Kielce, 8.05.2014r.

Pytania Wykonawców i udzielone przez Zamawiającego odpowiedzi (postępowanie DP/2310/58/14).

1 szt. + rolety

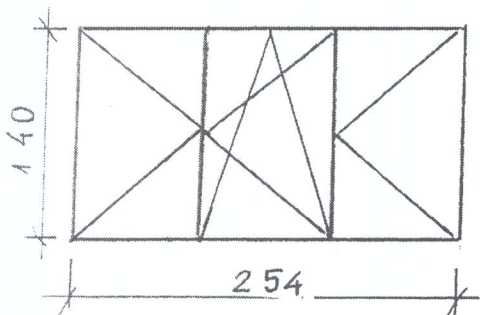
1. Proszę o zamieszczenie na stronie internetowej rysunków okien wraz z wymiarami i funkcjami otwierania.
Odpowiedź: patrz odpowiedź załącznik nr1 (szkice) do niniejszych pytań i odpowiedzi.

3. Czy przedmiotem zamówienia jest demontaż i ponowny montaż istniejących rolet okiennych, nie ma takiej pozycji w przedmiarze robót? Prosimy o określenie ilości sztuk i wym. rolet przeznaczonych do demontażu.
Odpowiedź: Demontaż i montaż istniejących rolet zewnętrznych i ich uruchomienie należy uwzględnić w cenie oferty. Ilość i powierzchnia rolet patrz załącznik nr 1 (szkice) do niniejszych pytań i odpowiedzi.

9. W obmiarze robót nie podano aby uwzględnić ponowny montaż rolet zew. Natomiast w przedmiocie zamówienia tak. Proszę o określenie ilości rolet zew., które trzeba uwzględnić w ponownym montażu oraz określenie typu rolety.
Odpowiedź: Ilość rolet patrz załącznik nr 1 (szkice) do niniejszych pytań i odpowiedzi. Rolety zewnętrzne aluminiowe z kasetą zewnętrzną i napędem ręcznym.

10. Prosimy o zamieszczenie rysunków okien zakwalifikowanych do wymiany w budynku Domu Studenta Melodia z zaznaczonym sposobem otwierania, oraz proszę określić w których oknach mają być zamontowane wentylatory.
Odpowiedź: Patrz załącznik nr 1 (szkice) do niniejszych pytań i odpowiedzi.

11. W celu umożliwienia poprawnej kalkulacji wszystkim oferentom prosimy o dołączenie do SIWZ rysunków stolarki z naniesionymi wymiarami, podziałami i funkcjami otwierania.
Odpowiedź: Patrz załącznik nr 1 (szkice) do niniejszych pytań i odpowiedzi.

wymiar podstawy wentylatorów

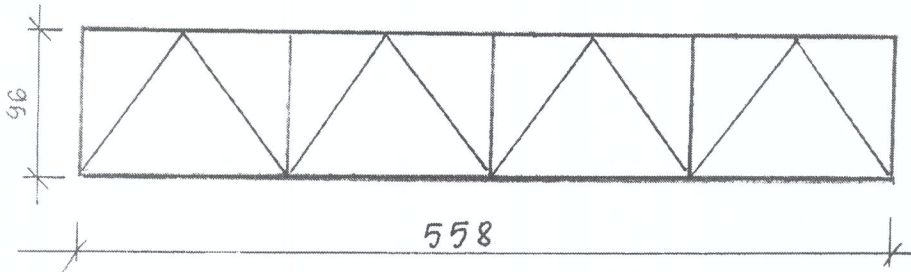
13. Prosimy o wskazanie okien w których będzie trzeba zamontować wentylator, ponieważ należy w nich zastosować podział skrzydła (poprzeczka) i zamiast szyby panel w celu umożliwienia zamontowania wentylatora.

Odpowiedź: Patrz załącznik nr 1 (szkice) do niniejszych pytań i odpowiedzi.
